Specifikace informační tabule

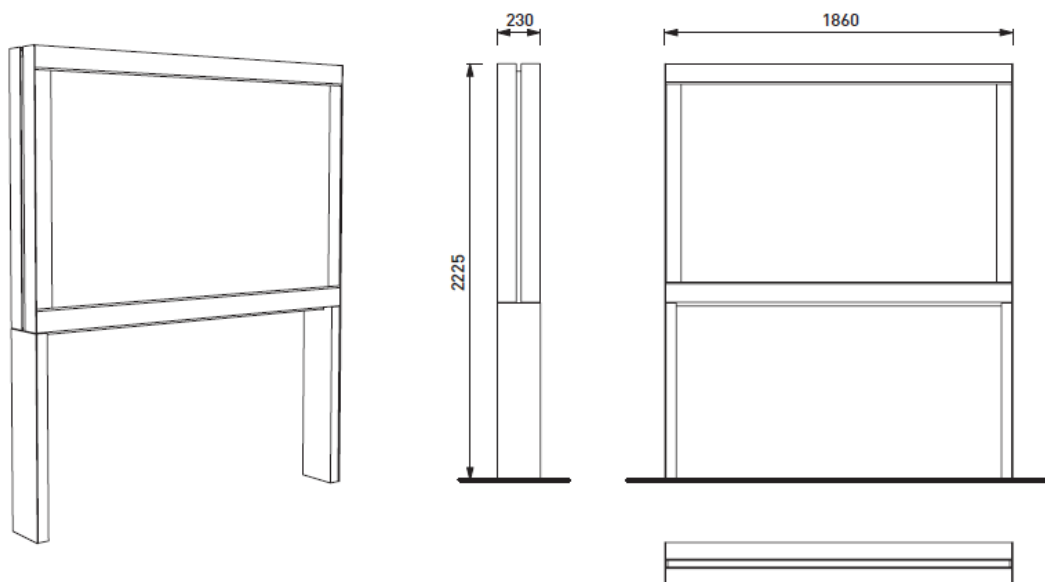
Informační tabule není také specifikována (zejména rozměry, druh materiálu aj.) v PD není zobrazena. Informativní tabule kus 2,000 2" informační tabule T1 a T2 viz PD 2,000

- ocelová konstrukce, kalené sklo; oboustranná (výrobce: např. mmcité, typ: C-light IF)

- ocelová konstrukce, plocha z biodesky ((výrobce: např. mmcité, typ: Posteriorion)
